## Bemötande

### Mål: M 3110-21; Trafikverket

Mark- och miljödomstolen har förelagt Trafikverket att inkomma med yttrande över inkomna yttranden.

**Figur 1.** Ritning på uppbyggnaden av det skilda systemet för inläckande grundvatten/dränvatten (grön ledning) och tunnelavloppsvatten (röd ledning).

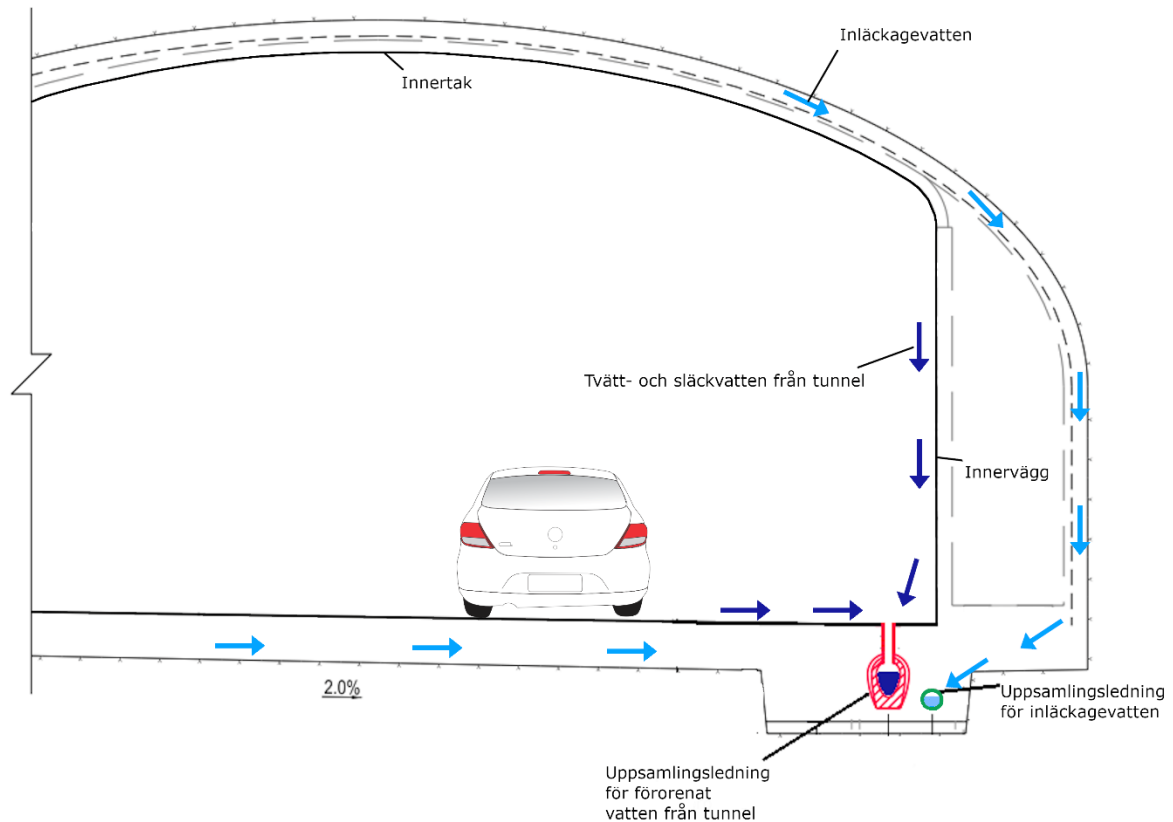
*SVOA anför att det behöver förtydligas i vilken omfattning det dränvatten som avleds via släckvattendammen och vidare mot Skärholmen till Mälaren kommer att avledas via dagvattenledning som tillhör SVOA.*

Utformningen av vattenhanteringen har redovisats i aktbilaga 225, s. 24.

Sammanfattningsvis är det skilda system för hanteringen och avledningen av:

- inläckande grundvatten/dränvatten, och
- för tunnelavloppsvatten som härrör från vägen inom tunneln (d.v.s tvättvatten, spolvatten och eventuellt brandvatten).

Dessa två olika vattentyper blandas aldrig utan hanteras och avleds i skilda system. I **Figur 1** redovisas de separata systemen.

Inläckande grundvatten/dränvatten norr om Lovön, vilket inte påverkas av trafiken i tunneln, leds till en släckvattenstation på Lovön som innefattar en släckvattenbassäng på 2 500 m<sup>3</sup>. Från släckvattenstationen leds vattnet i en trycksatt släckvattenledning längs hela tunneln fram till varje tunnelpåfart. Dränvatten i släckvattenstationen renas till Livsmedelsverkets krav på dricksvatten. Vattnet renas genom ett filtermembran.

Allt inläckande grundvatten söder om släckvattenstationen, samt inläckande vatten norr om denna när släckvattenbassängen är fylld, avleds till dagvattennätet (vid Skärholmen). Genom dagvattennätet leds slutligen vattnet till Mälaren.
